平成 30 年 7 月 3 日 風力部会資料

北九州響灘洋上ウィンドファーム (仮称) に係る 環境影響評価方法書

補足説明資料

ひびきウインドエナジー株式会社

1. 対象事業実施区域周囲における他事業の位置（非公開）

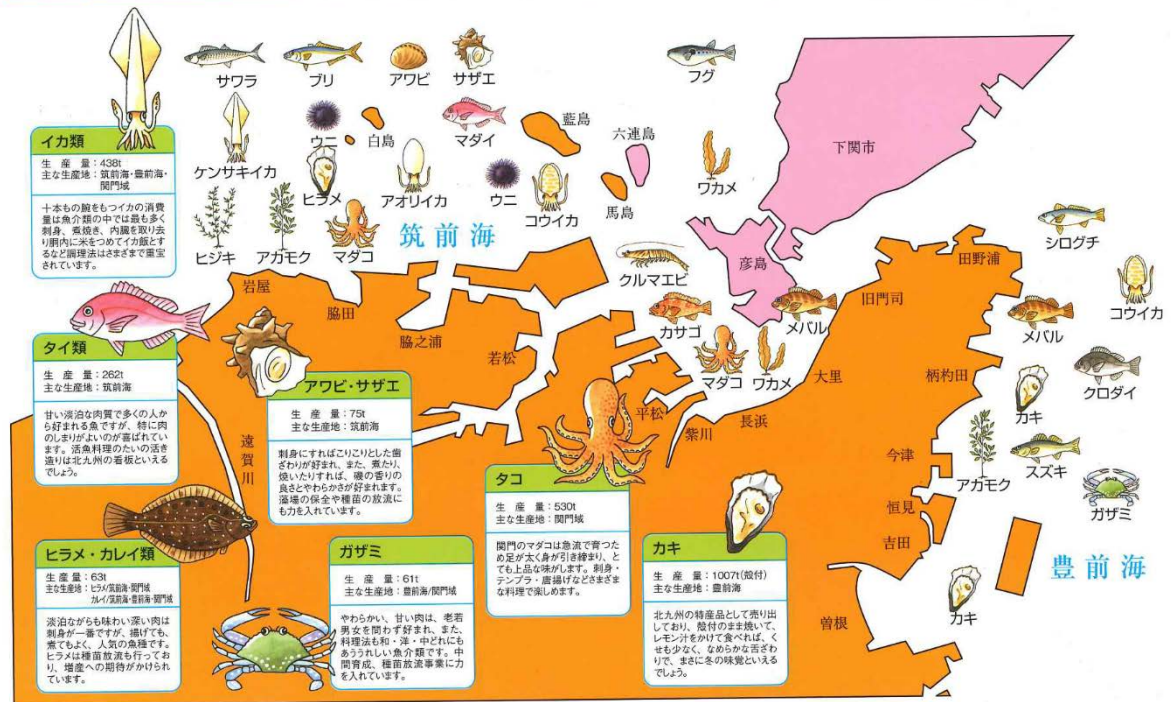
対象事業実施区域周囲の他事業を20万分の1の地図で知りたい。近辺で他の計画中のものも入れて欲しい。【河野部会長】

※関係地域外の情報が含まれるため、非公開。

北九州の主な水産物

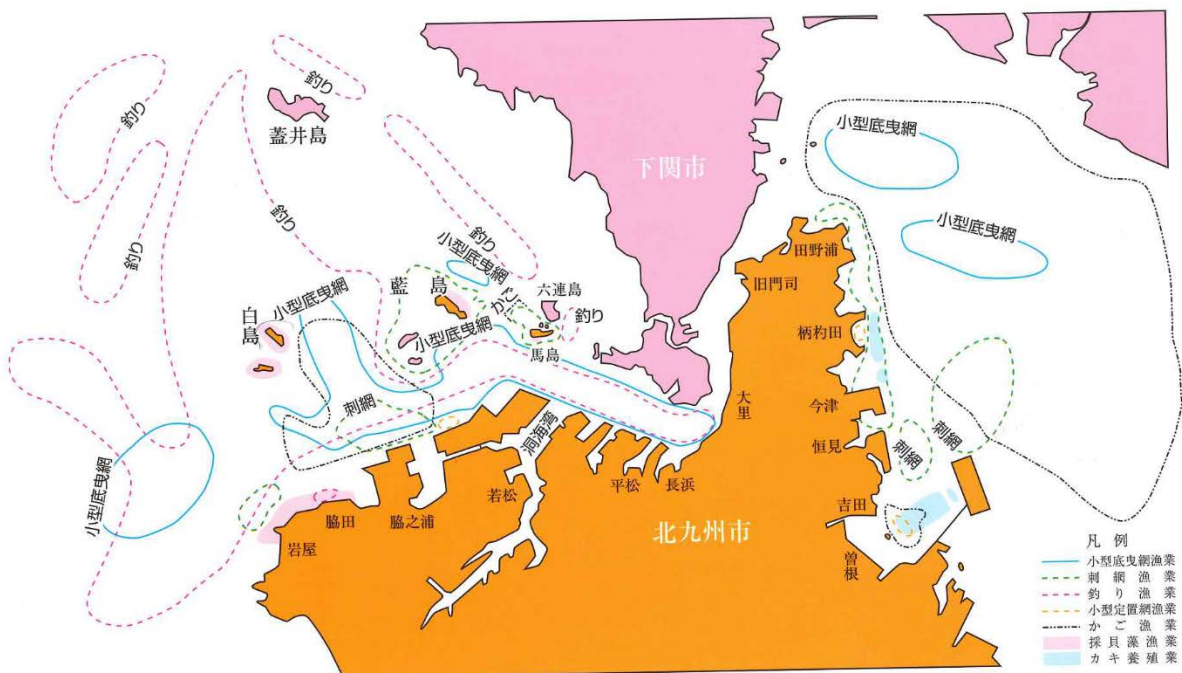
p388に「メガロベントスの採集方法」が記載されており、これによれば「方形枠を置いて採取」と記載されているが、この方法だとエビ・カニ類は逃げてしまう。何を調査対象にしているかにもよると思うが、エビ・カニ類はメガロベントスの調査対象にされているのか？この海域でなにが重要な種かという情報があるか。【清野顧問】

調査対象としては、当該海域はカキ、アワビ、サザエなどの貝類が捕れる海域で、採貝藻漁業が行われていることから、貝類を対象としており、調査法を、「発電所に係る環境影響評価の手引」（経済産業省、平成29年5月）において、メガロベントスの採集方法として、「採取器具による方法」「潜水による方法（採取又は観察）」「標本船による方法」の3つが挙げられており、このうち対象とする底生生物の特性に応じた方法として「潜水による方法（採取又は観察）」を選択しています。なお、本手法においては、エビ・カニ類は逃げてしまう可能性が高いことから、底引き網による魚類調査の実施時にエビ・カニ類について確認します。

「北九州市水産要覧」（北九州市産業経済局農林水産部水産課、2014年）にも、下記のとおりカキ、アワビ、サザエなどの貝類が「北九州の主な水産物」及び「主な漁業の操業状況」として掲載されています。

食物連鎖図

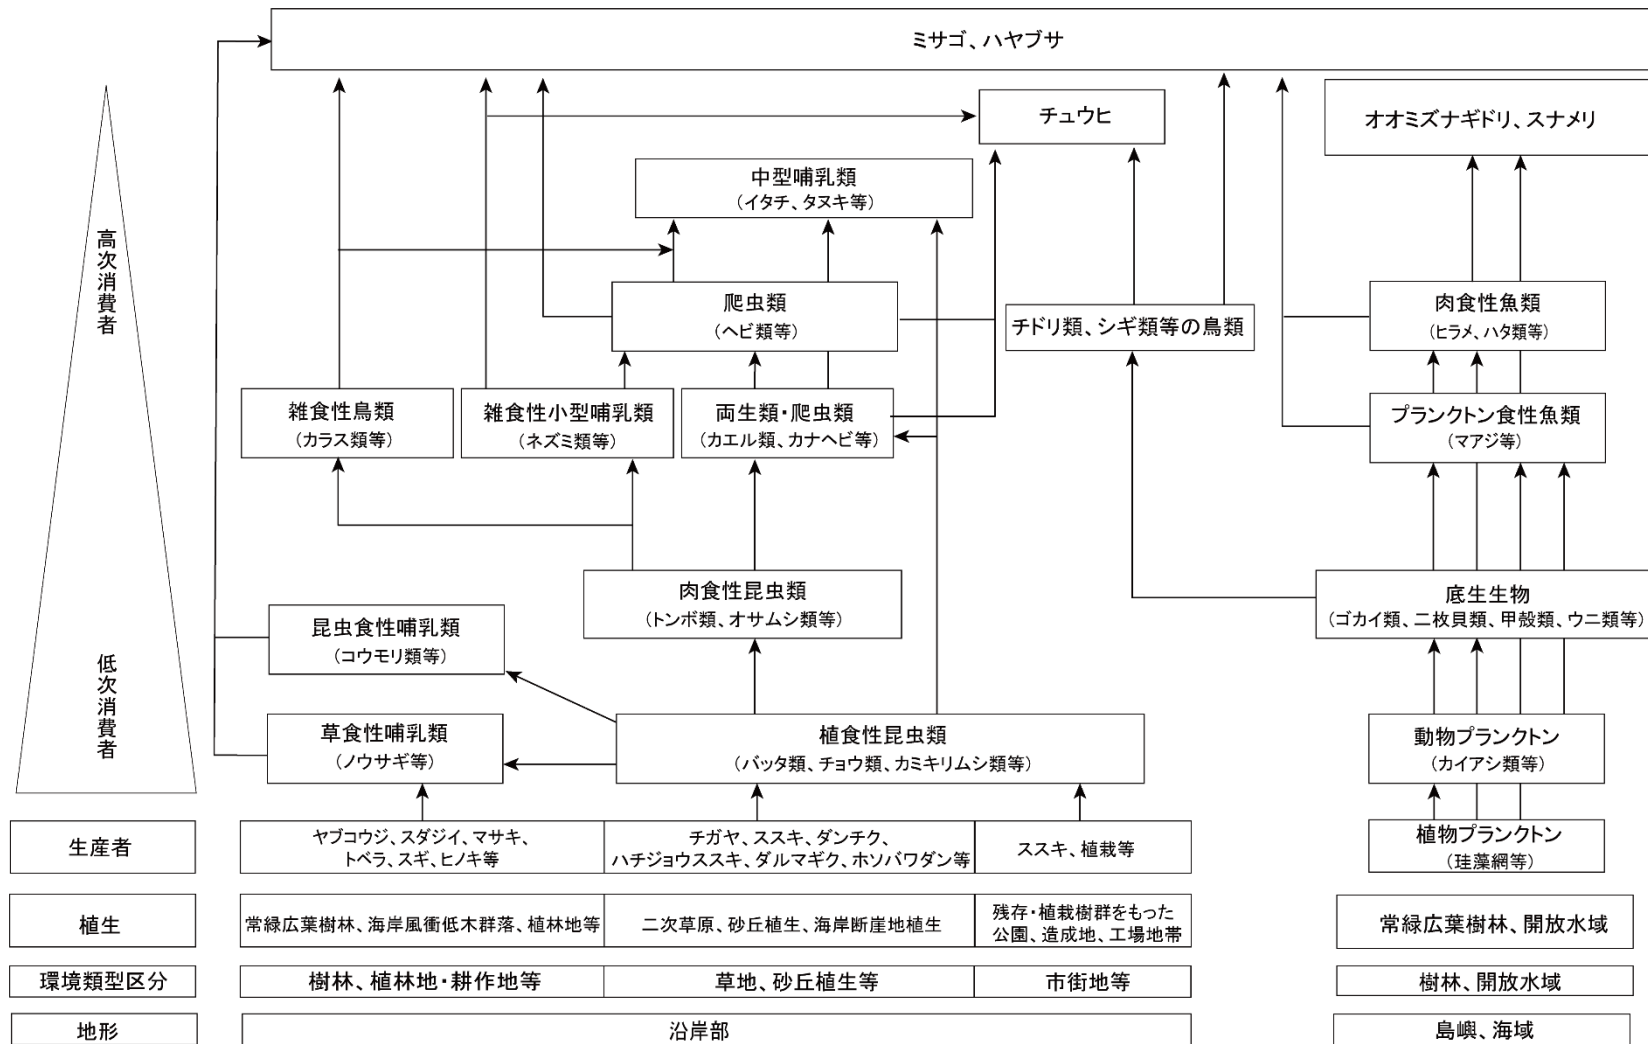
方法書3章の現況・生態系については環境類区分と重要な自然環境のまとまりの場についての記述だけで動物を含む生態系の概況の記述および食物連鎖図が不足していますので、作成願います。【河野部会長】

生態系の概要及び食物連鎖図について以下に記載致します。

地域の生態系（動植物群）を総合的に把握するため、既存資料により確認された対象事業実施区域周囲の環境及び生物種より、生物とその生息環境の関わり、また、生物相互の関係について代表的な生物種等を選定し、以下に示す食物連鎖図にまとめた。

沿岸部は造成地や工場地帯、草地、二次林等に生育する植物を生産者として、第一次消費者としてはバッタ類やチョウ類、カミキリムシ類等の植食性昆虫類やノウサギ等の草食性の哺乳類が、第二次消費者としてはトンボ類やオサムシ類等の肉食性昆虫類や、昆虫類を捕食するコウモリ類が存在する。第三次消費者としてはカラス類等の雑食性の鳥類、ネズミ類等の雑食性小型哺乳類、カエル類やカナヘビ等の両生類・爬虫類が、第四次消費者としてはヘビ類が存在する。さらに、これらを餌とする最上位の消費者としてチュウヒやミサゴ、ハヤブサの猛禽類やイタチ、タヌキ等の中型哺乳類が存在する。

島嶼を含む海域は珪藻綱等の植物プランクトン、藻場ではツルアラメやホンダワラ等の海藻類が生産者となる。第一次消費者としてはカイアシ類等の動物プランクトンが、第二次消費者としてはゴカイ類、二枚貝類、甲殻類、ウニ類等の底生生物が存在する。第三次消費者としてはマアジ等のプランクトン食性魚類が、第四次消費者としてはヒラメ、ハタ類等の肉食性魚類が存在する。さらに、これらを餌とする最上位の消費者として鳥類のミサゴやオオミズナギドリ、海棲哺乳類のスナメリが存在する。

図14 渡り鳥調査地点からの可視領域について（動物）

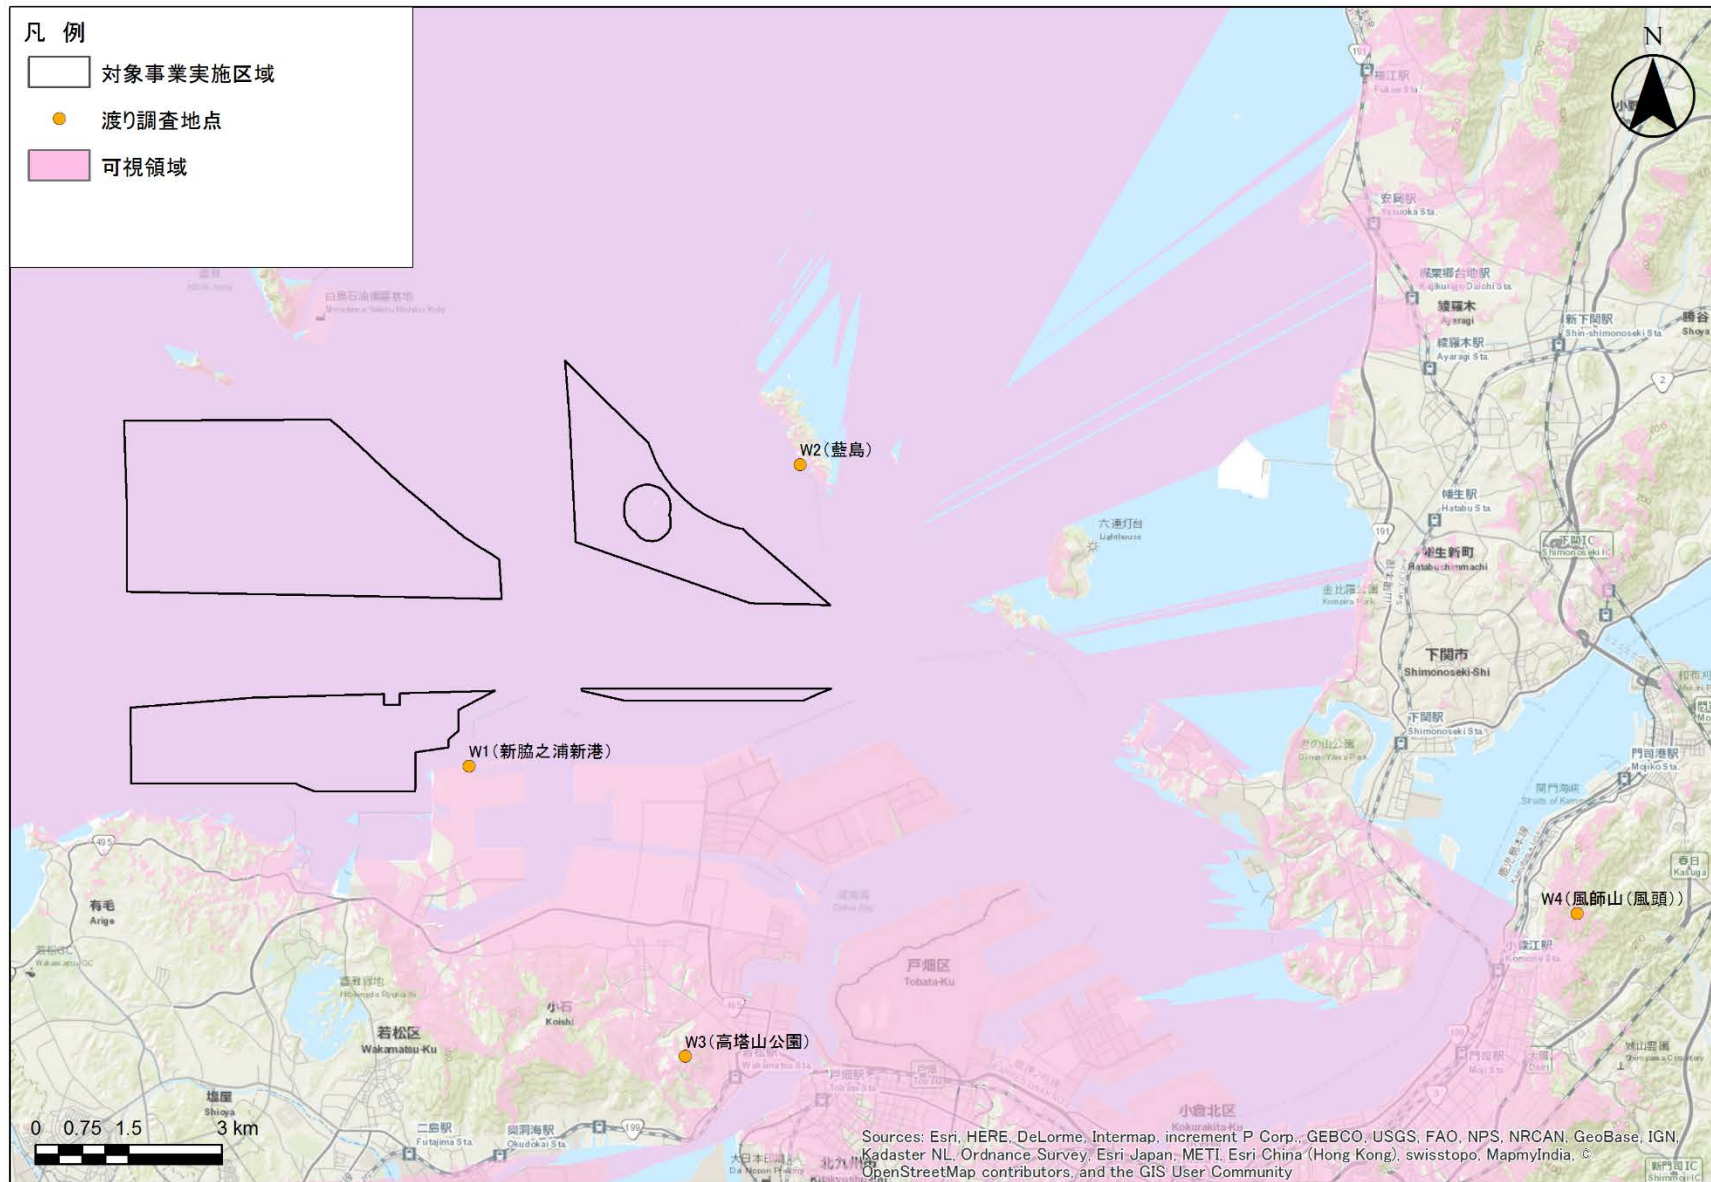
渡り鳥調査地点からの可視範囲を示してください。

渡り鳥調査地点からの可視範囲は図 14 のとおりです。
